ADMINISTRACIÓ DE LA COMUNITAT AUTÒNOMA

CONSELLERIA D'HABITATGE, TERRITORI I MOBILITAT

Resolució de la directora general d'Harmonització Urbanística i Avaluació Ambiental per la qual es formula l'informe d'impacte ambiental del Projecte d'ampliació i millora mediambiental de les instal·lacions de l'hotel rural "Son Xotano", polígon 17, parcel·la 227, T.M. Sencelles (exp.71a/2025)

RESOLC FORMULAR

Fig. 1.- Proposta d'ubicació de la nova edificació dins la parcel·la. Font: IdeIB i document ambiental.

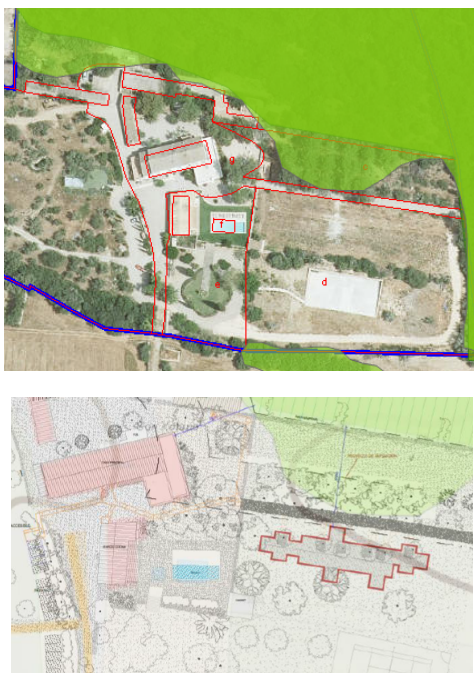
En conclusió, des del punt de vista mediambiental no està prou justificada l'ocupació del sòl que suposaria la construcció d'una nova edificació a una zona de la parcel·la no connectada físicament amb la resta de les edificacions que conformen l'establiment turístic.

El document ambiental no indica quin és el còmput total d'ocupació del sòl derivat de l'execució del projecte proposat i, en conseqüència, quin percentatge d'ocupació respecte de la superfície total suposa la nova edificació. A més, aquest càlcul haurà d'estar actualitzat.
